Европейская экономическая комиссия

Рабочая группа по внутреннему водному транспорту

Сигнализация на внутренних водных путях (Резолюция № 22)

Записка секретариата

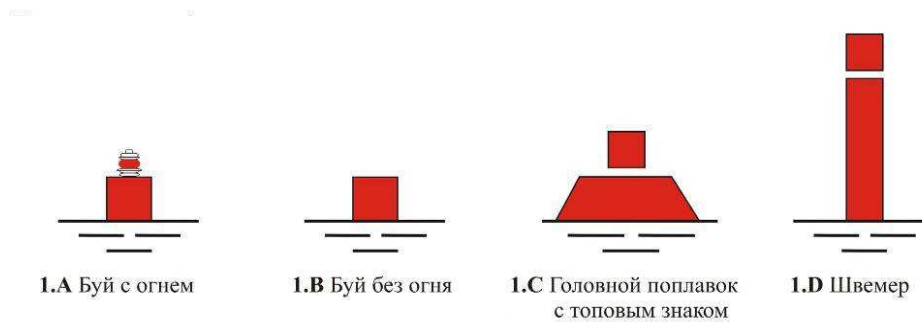
- а) *Изменить* определения "правый" и "левый" в пункте 1.1.2 следующим образом:

Термин "левый и правый берега" означает стороны внутреннего водного пути при движении от истока реки в сторону ее устья.

В отношении каналов, озер и широких водных путей этот вопрос должен решаться компетентными органами в зависимости от местных условий. Однако для каналов рекомендуется определять термины «правая» и «левая» сторона по отношению к наблюдателю, стоящему лицом в направлении возрастания цифр на километровых отметках, установленных на данном водном пути.

Понятия «правая сторона» и «левая сторона» судоходного пути или фарватера определяются по отношению к наблюдателю, стоящему лицом вниз по течению; для каналов, озер и широких водных путей "правая" и "левая" стороны определяются соответствующими компетентными органами.

2.1.3 Развилка фарватера

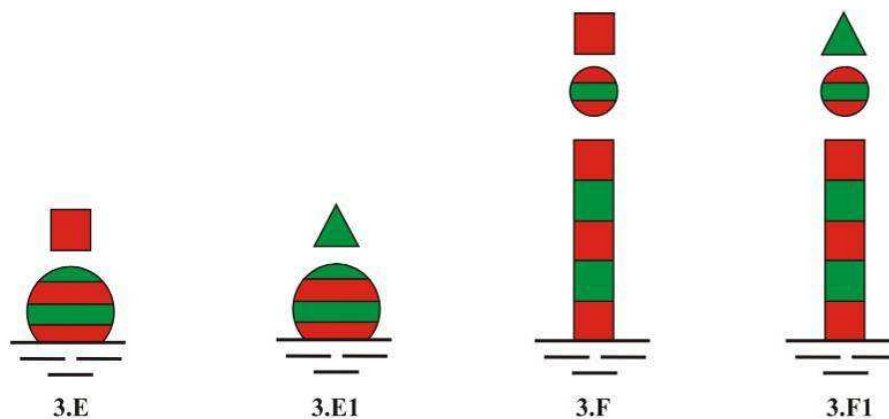
c) *Изменить* раздел 2.1.3 "Развилка фарватера" следующим образом:

Цвет: горизонтальные красные и зеленые полосы

Форма: сферический буй и буй с топовым знаком или швимер

Топовый знак (если установлен): сфера с горизонтальными красными и зелеными полосами

Огонь (если установлен): белый непрерывный частый проблесковый огонь или белый изофазный огонь (может быть белый группо-проблесковый огонь с тремя проблесками в группе)

Если существует опасность того, что этот сигнальный огонь может быть ошибочно принят за морскую сигнализацию либо за сигнализацию на озерах или широких водных путях, определенную в пункте 2.4, то этот ритм не должен использоваться и должен заменяться группо-проблесковым ритмом с тремя проблесками в группе.

Когда сигнальный знак развилки фарватера используется на озерах или широких водных путях, необходимо полностью исключать возможность ошибочного принятия его за сигнальные знаки, предусмотренные в разделе 2.4.

(рис. 6)

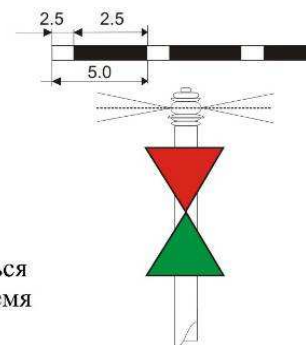
2. Левый берег

Цвет: зеленый

Форма: стойка с топовым знаком

Топовый знак: зеленый конус вершиной вверх

Огонь (если установлен): зеленый ритмичный огонь

(рис. 7)

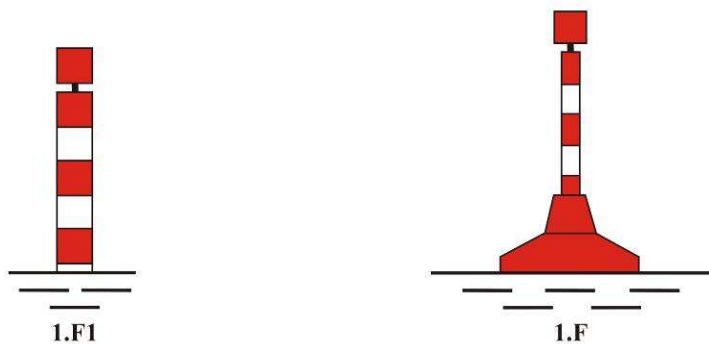
3. Развилка

Цвет: красный/зеленый

Форма: стойка с топовым знаком

Топовый знак: красный конус вершиной вниз
над зеленым конусом вершиной вверх

Огонь (если установлен): белый непрерывный частый проблесковый огонь или белый изофазный огонь (может заменяться группо-проблесковым огнем с тремя проблесками в группе).

Вышеупомянутые конусы могут заменяться треугольными белыми щитами, окаймленными красной или зеленой полосой.

(рис. 8)

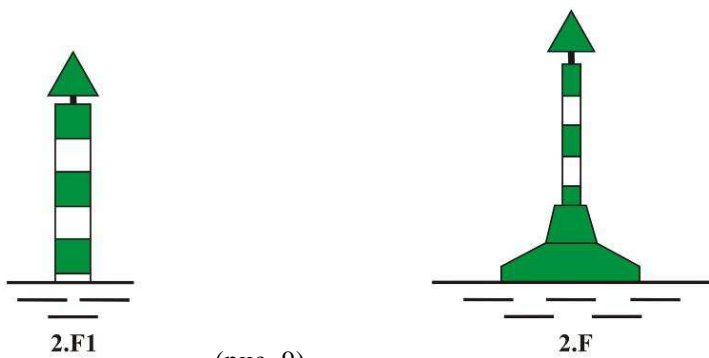
1. Правый берег

Цвет: горизонтальные красные и белые полосы

Форма: буй-швимер или швимер

Топовый знак: красный цилиндр

Огонь (если установлен): красный ритмичный огонь

(рис. 11)

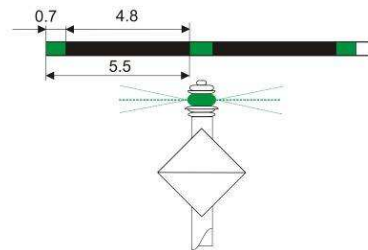
2. Фарватер возле левого берега

Цвет: зеленый/белый

Форма: стойка с топовым знаком

Топовый знак: квадратный щит (с горизонтальными и вертикальными диагоналями), верхняя половина которого окрашена в зеленый, а нижняя - в белый цвет,

Огонь (если установлен): зеленый ритмичный огонь

(рис. 12)

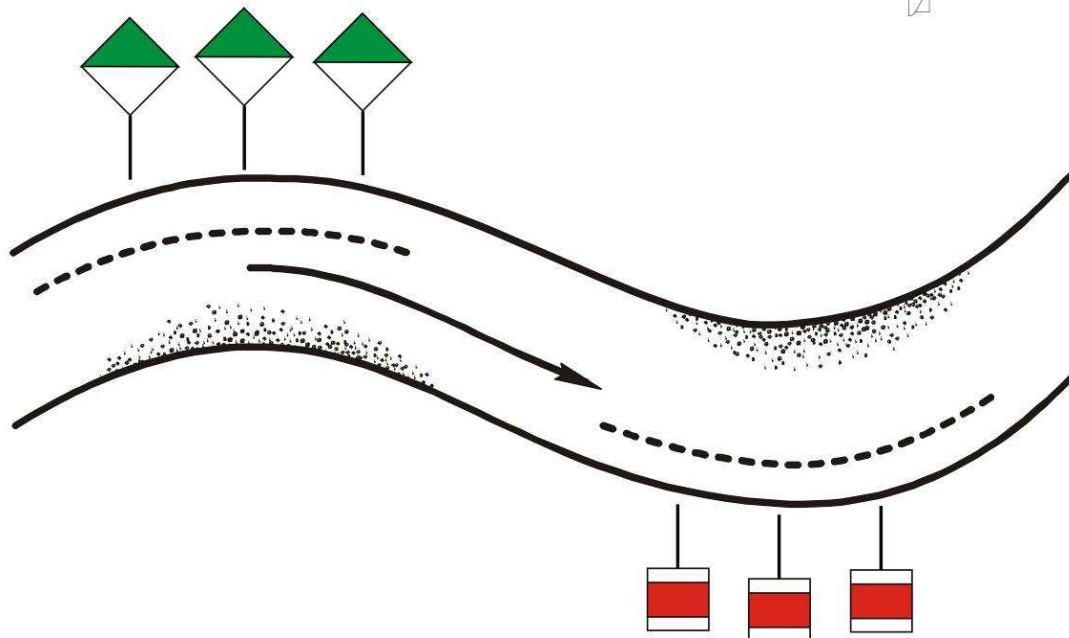
3. Использование знаков

(рис. 15)

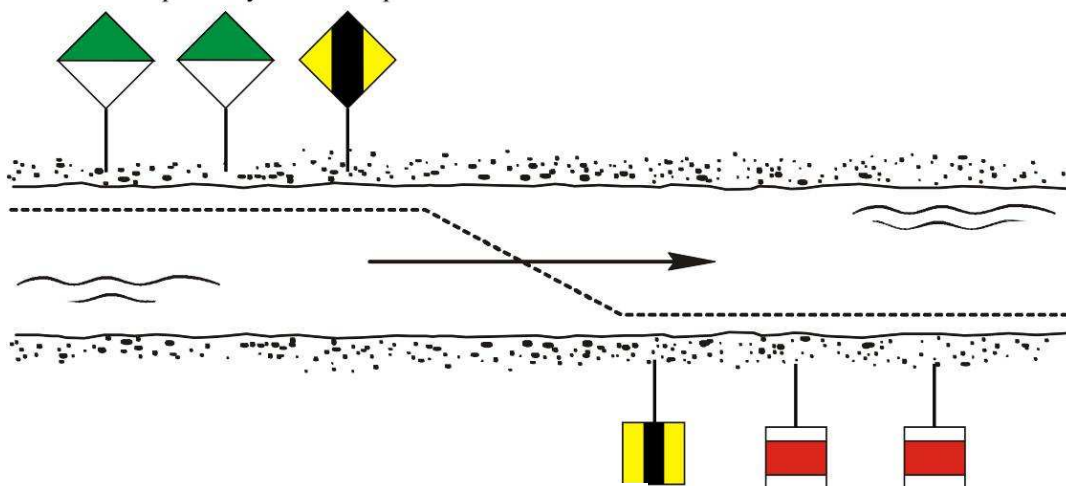
3.1 Простое указание перевала

(рис. 16)

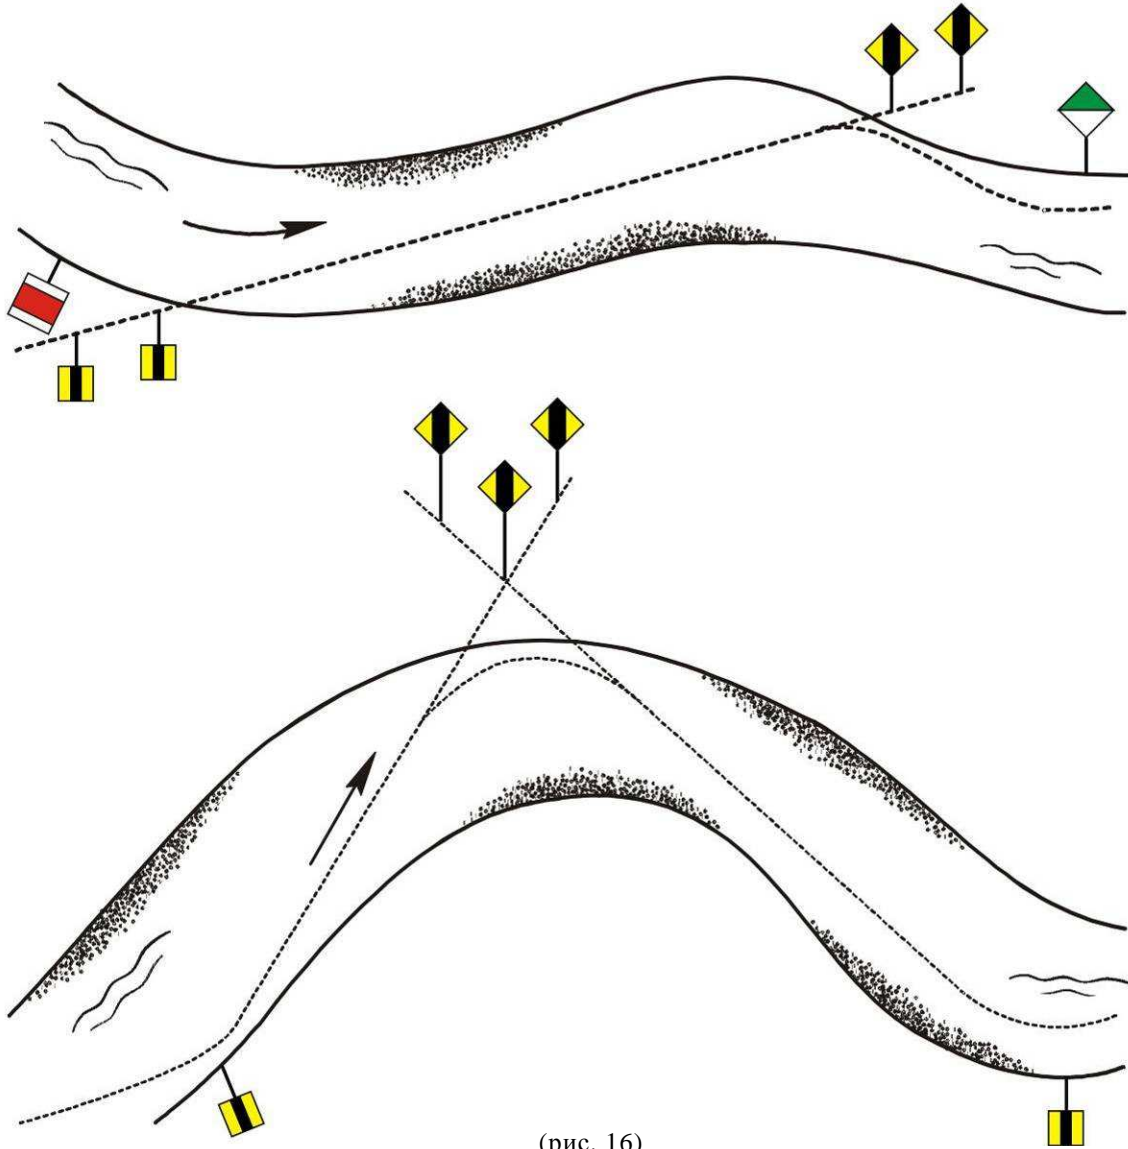
3.2 Указание оси длинного перевала

Два одинаковых сигнальных знака, установленных на одном и том же берегу один за другим, причем первый ниже второго, образуют створное ограждение, служащее для указания оси длинного перевала.

Огни (если установлены): желтые (ритм переднего и заднего огней должен быть одинаковым, однако задний огонь может быть постоянным).

(рис. 17)

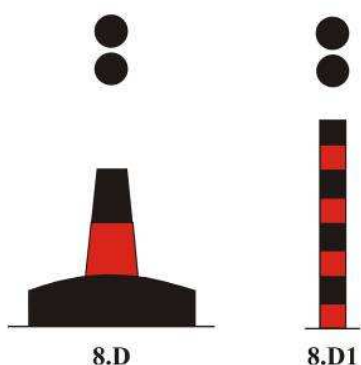
с) *Изменить* пункт 2.4.3.2 «Описание знаков, обозначающих отдельные опасные места» следующим образом:

2.4.3.2 Описание знаков, обозначающих отдельные опасные места

Цвет: черный с одной или несколькими широкими горизонтальными полосами красного цвета
 Форма: любая (обычно швимер или вежа) с топовым знаком
 Топовый знак: две черные сферы, расположенные одна над другой
 Огонь (если установлен):
 Цвет: белый
 Ритм: группо-проблесковый с двумя проблесками в группе

(рис. 18)

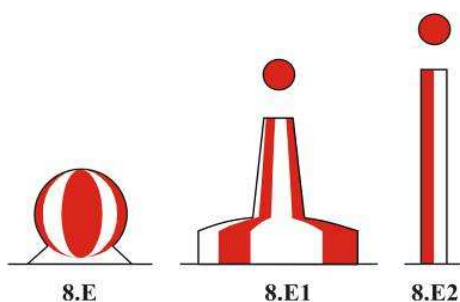
d) *Изменить* пункт 2.4.4.2 «Описание знаков для обозначения безопасных вод» следующим образом:

2.4.4.2 Описание знаков для обозначения безопасных вод

Цвет: вертикальные красные и белые полосы
 Форма: сферический буй или вежа, либо швимер с топовым знаком
 Топовый знак (если установлен): одна сфера красного цвета
 Огонь (если установлен):
 Цвет: белый
 Ритм: изофазный, регулярно затмевающийся с одним продолжительным проблеском каждые 10 секунд или сигнал "А" азбуки Морзе
